## **MĚSTSKÁ ČÁST PRAHA - ČAKOVICE**

Věc: **Návrh Územního plánu hl. m. Prahy (Metropolitního plánu)**  
**Připomínky Městské části Praha-Čakovice**

**Připomínky Městské části Praha-Čakovice**

## CA/10 - Změna vedení VVN z nadzemního na podzemní

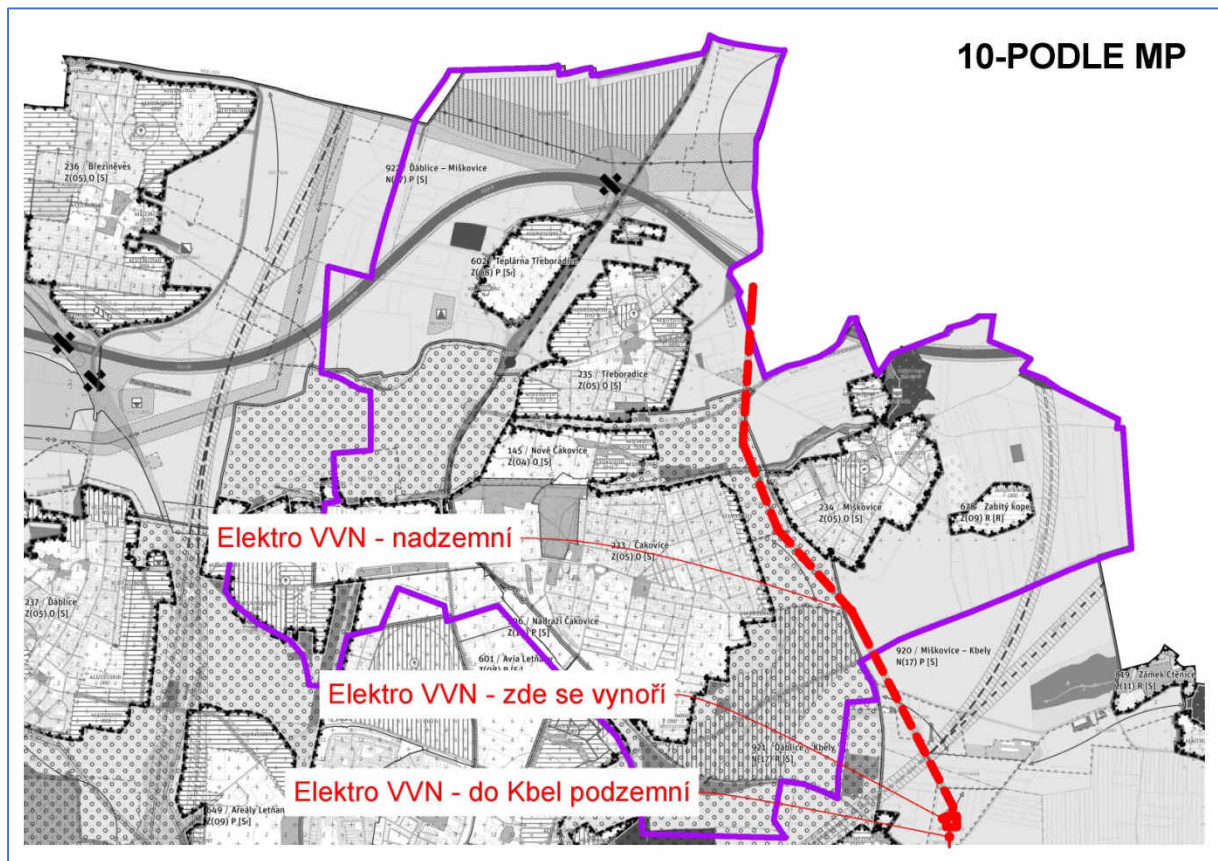
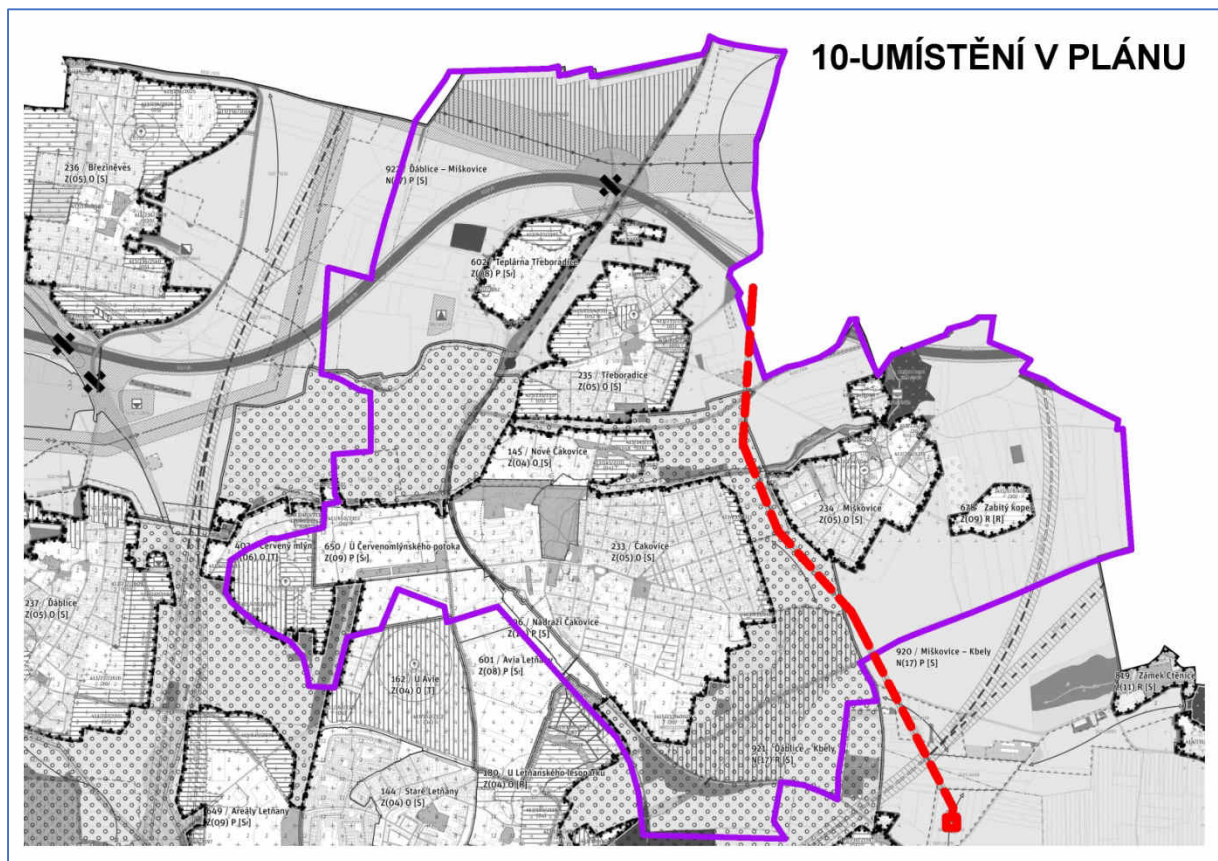
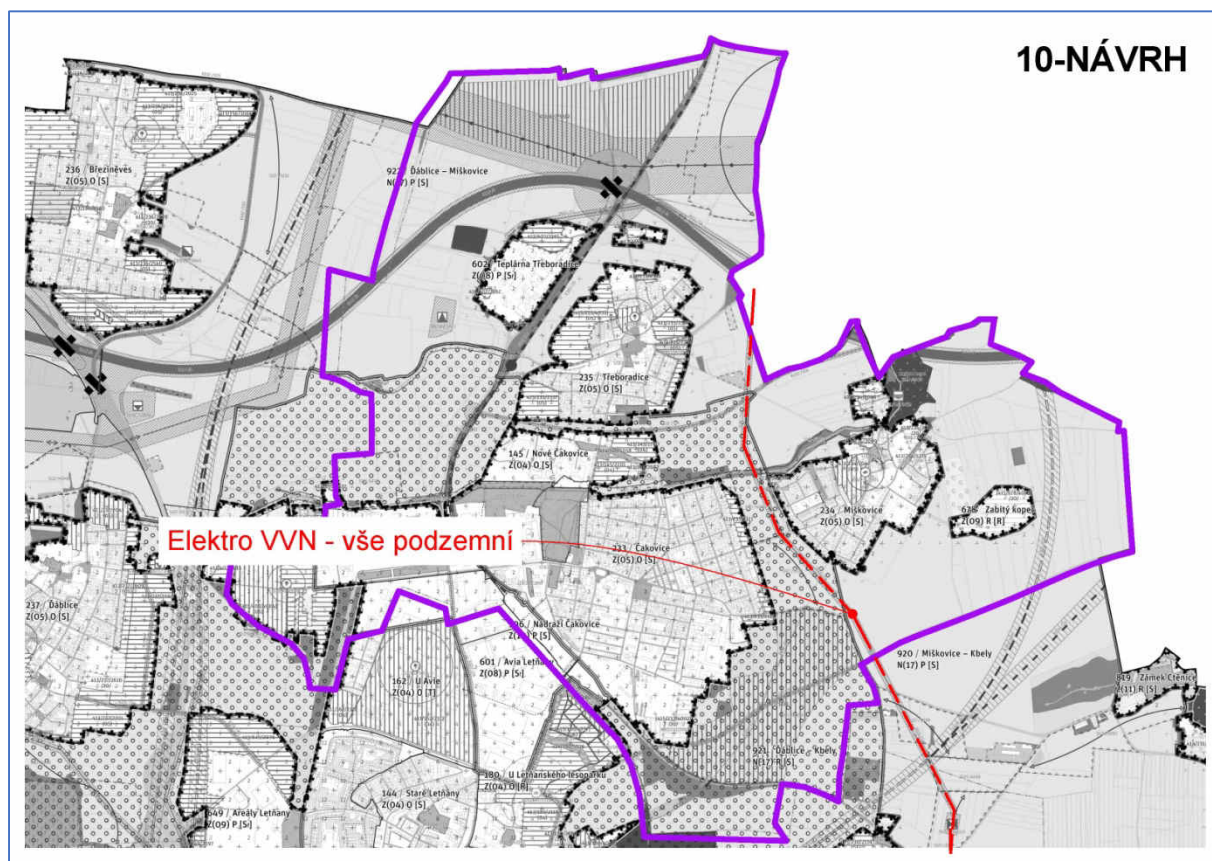
<b>Číslo připomínky</b>	CA/10
<b>Název připomínky</b>	Změna vedení VVN z nadzemního na podzemní
<b>Druh připomínky</b>	Zásadní připomínka
<b>Označení dotčené lokality</b>	920 / Miškovice - Kbely 921 / Ďáblice - Kbely 922 / Ďáblice - Miškovice
<b>Podstata připomínky</b>	Požadavek na podzemní vedení elektrické sítě (VVN)
<b>Text a zdůvodnění připomínky</b>	
<p>Městská část Praha-Čakovice požaduje, aby namísto stávajícího návrhu v Metropolitního plánu, kdy je navrženo nadzemní elektrické vedení VVN (760/-/14) mezi k.ú. Třeboradice a k.ú. Kbely, bylo elektrické vedení VVN vymezeno jakožto podzemní kabelové vedení, a to v celé trase vedení.</p> <p>Uvedený požadavek vychází ze snahy co největší ochrany vzhledu stávající krajiny. Velká část trasy VVN ze směru Třeboradice do severovýchodní části Prahy je vedena jako podzemní síť. S ohledem na rekreační účel dotčené oblasti je nežádoucí, aby ve volné krajině bylo navrženo nadzemní elektrické vedení.</p>

## CA/11 - Odstranění plochy pro recyklaci odpadu

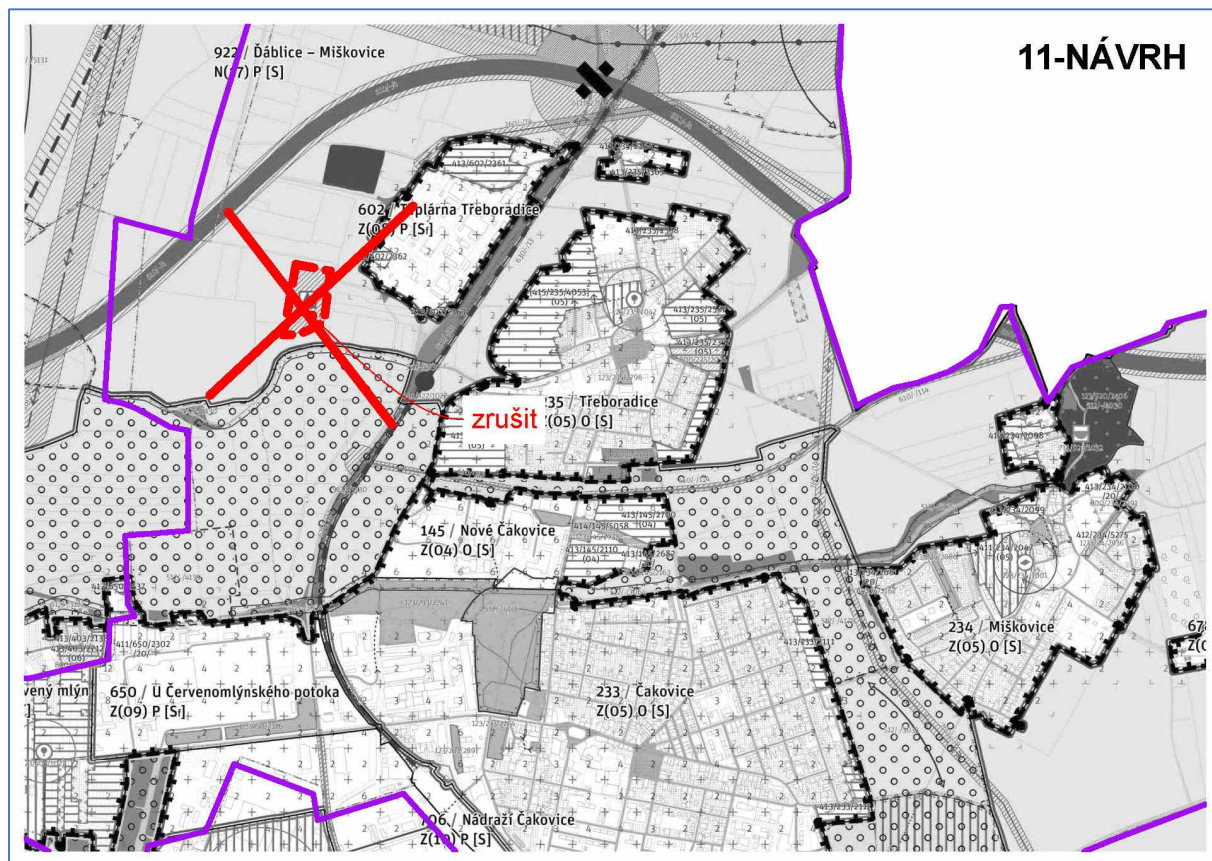
<b>Číslo připomínky</b>	CA/11
<b>Název připomínky</b>	Odstranění plochy pro recyklaci odpadu
<b>Druh připomínky</b>	Zásadní připomínka
<b>Označení dotčené lokality</b>	922 / Ďáblice - Miškovice
<b>Podstata připomínky</b>	Požadavek na vypuštění plochy na recyklaci odpadu z návrhu MP
<b>Text a zdůvodnění připomínky</b>	
<p><b>Městská část Praha-Čakovice požaduje, aby z návrhu Metropolitního plánu byla odstraněna plocha pro recyklaci odpadu (VPS 910-790/922/1011) v lokalitě 922 / Ďáblice - Miškovice.</b></p> <p>Městská část Praha-Čakovice ve spolupráci s hlavním městem Prahou pracuje na odstranění ploch určených pro recyklaci odpadu nacházející se v současném plánu jižně od areálu třebohradické teplárny. Ve stejném duchu se vyjádřilo v minulosti i Zastupitelstvo hl. m. Prahy, které v této věci přijalo usnesení, které podporuje úsilí městské části Praha-Čakovice. Důvodem snahy je maximální ochrana obyvatel před hlukovou a prachovou zátěží a dále před dalším nárůstem dopravy. V roce 2017 uvolnilo hlavní město Praha 55 mil. Kč na výkup pozemků pod stávajícími funkčními plochami. Je nežádoucí, aby nový Metropolitní plán tuto zcela zásadní snahu městské části Praha-Čakovice, podpořenou Zastupitelstvem hl. m. Prahy nezahrnul. Proto městská část Praha-Čakovice požaduje odstranění ploch pro recyklaci odpadu v této lokalitě v plném rozsahu.</p>

#### CA/12 - Zabránění rozvoje izolovaných ploch zastavěných území

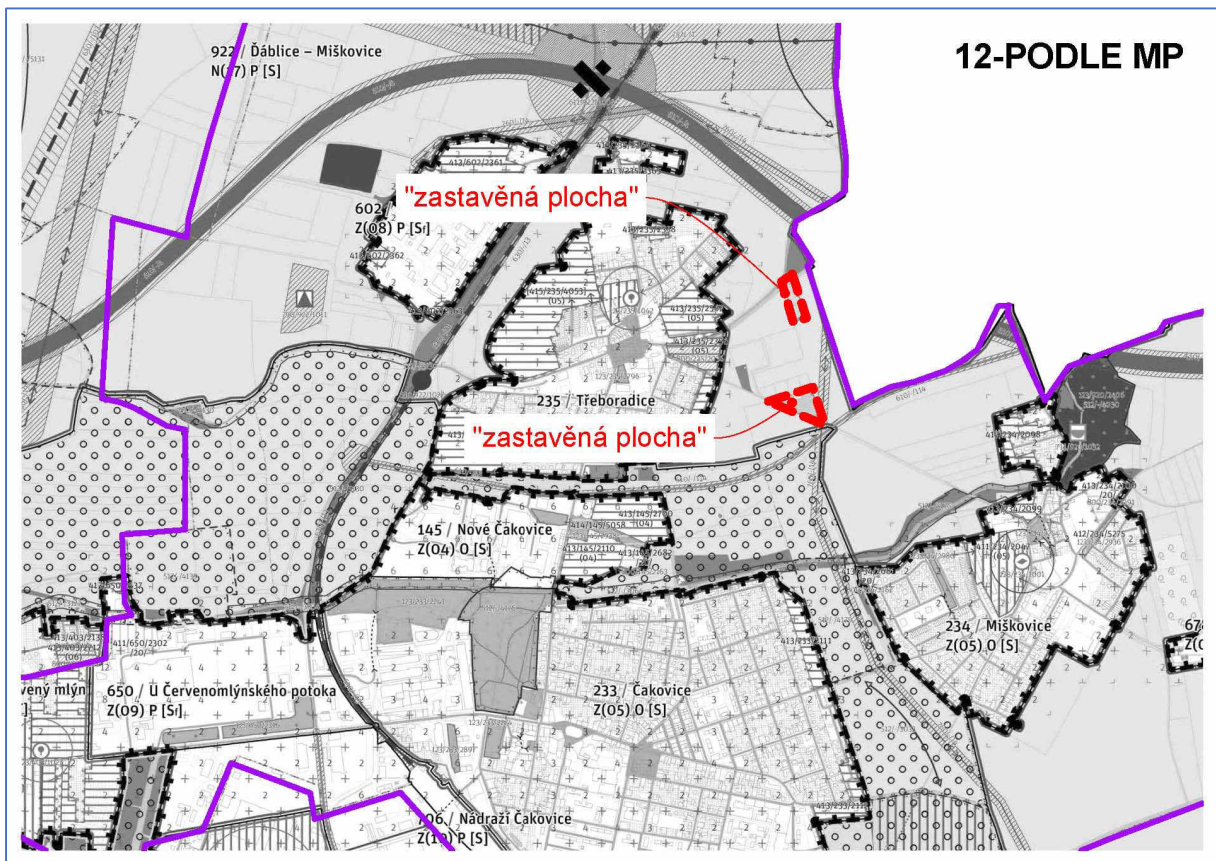
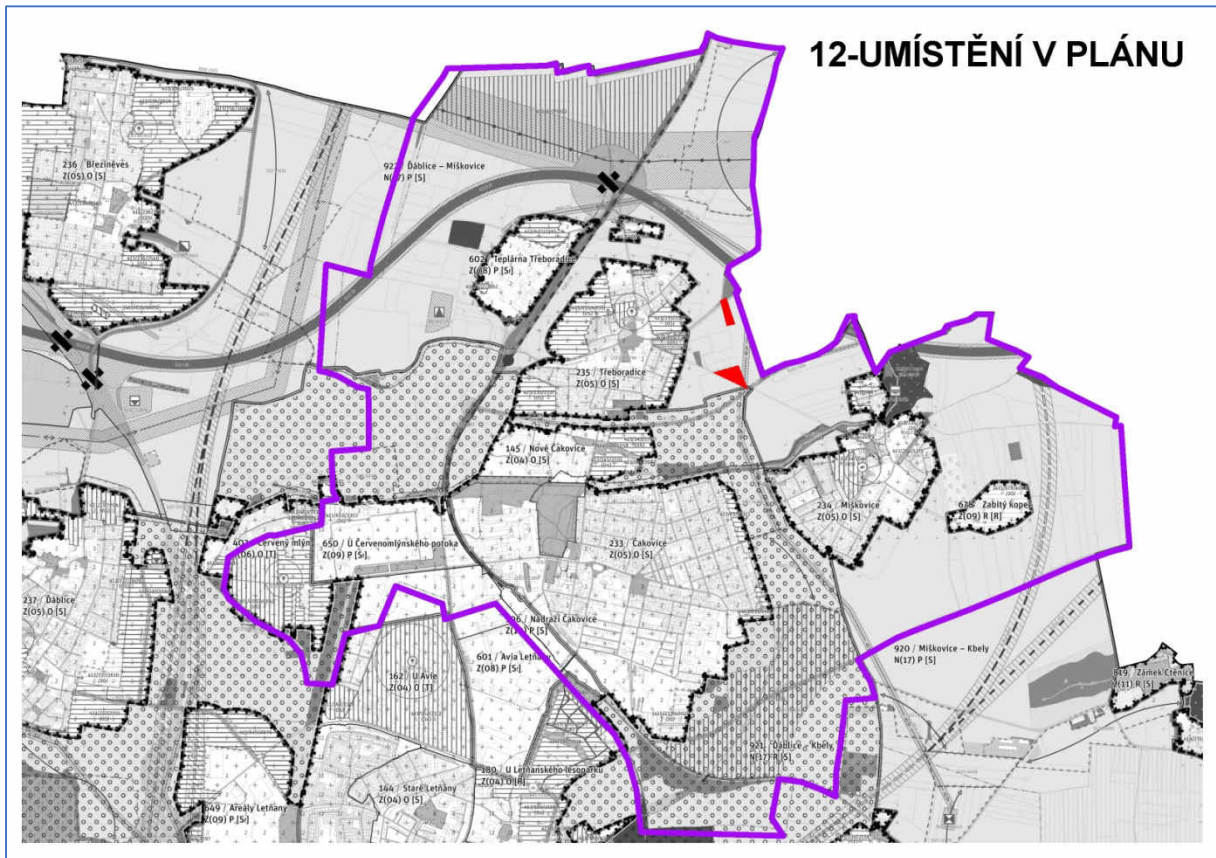
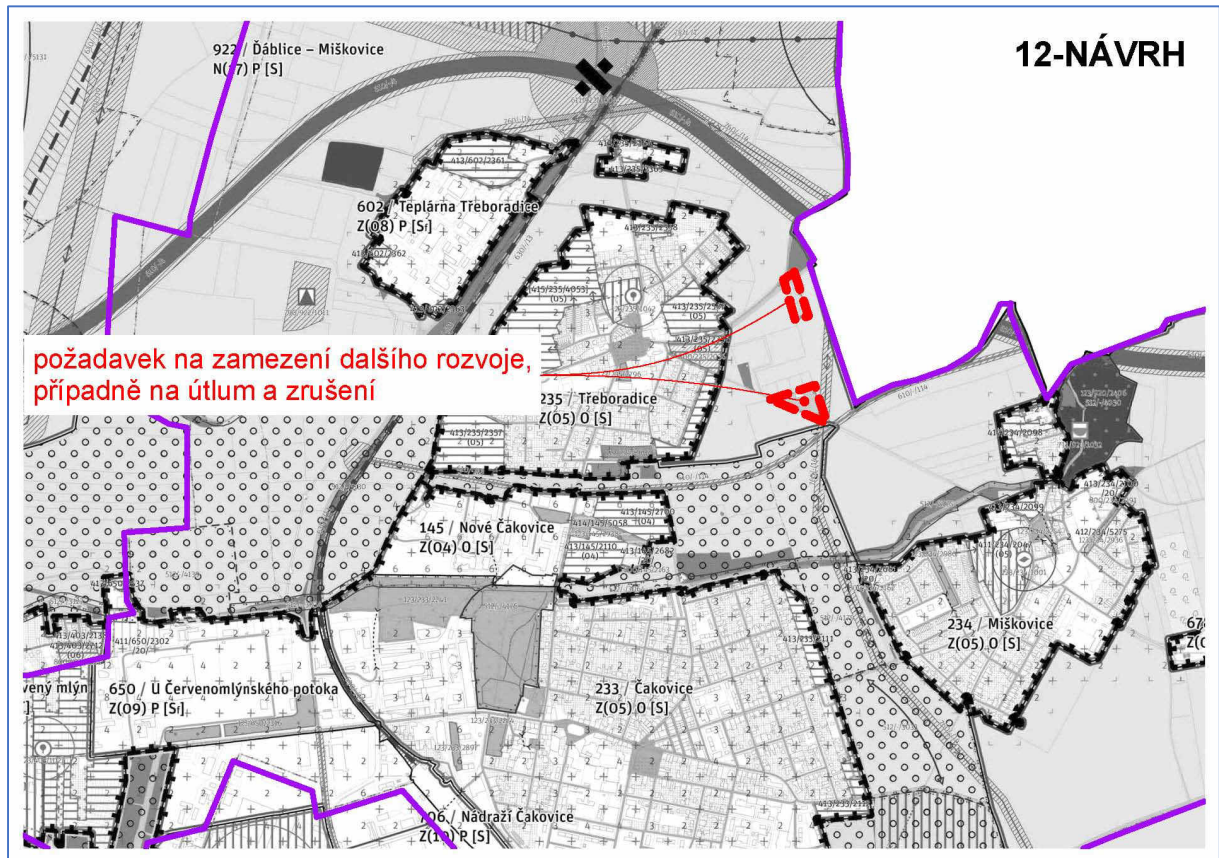
<b>Číslo připomínky</b>	CA/12
<b>Název připomínky</b>	Zabránění rozvoje izolovaných ploch zastavěných území
<b>Druh připomínky</b>	Zásadní připomínka
<b>Označení dotčené lokality</b>	922 / Ďáblice - Miškovice
<b>Podstata připomínky</b>	Požadavek na zabránění rozvoje izolovaných (ostrovních) ploch zastavěného území
<b>Text a zdůvodnění připomínky</b>	
<p><b>Městská část Praha-Čakovice požaduje, aby návrh Metropolitního plánu dále neumožnil další rozvoj nekonceptně vzniklých zastavěných ploch ve volné krajině a naopak znemožnil jakoukoliv další stavební činnost v těchto lokalitách.</b></p> <p>V minulosti vznikly na k.ú. Třeboradice dvě izolované (ostrovní lokality) dnes zastavěné území. Tyto lokality jsou z hlediska funkce a interakce zcela nekompatibilní se svým okolím. Není v zájmu dalšího rozvoje městské části, aby byla v těchto lokalitách jakkoliv umožněna jakákoliv další stavební činnost. Současný územní plán tato území definuje jako nezastavitelná. Záměrem městské části je tuto skutečnost zachovat v plné rozsahu. Jedná se o pozemky v lokalitě 922 / Ďáblice - Miškovice, konkrétně jde o pozemky parc. č. 470/1, 470/2, 472/1, 472/3, 473/4, 473/5, vše v k.ú. Třeboradice, obec Praha.</p>
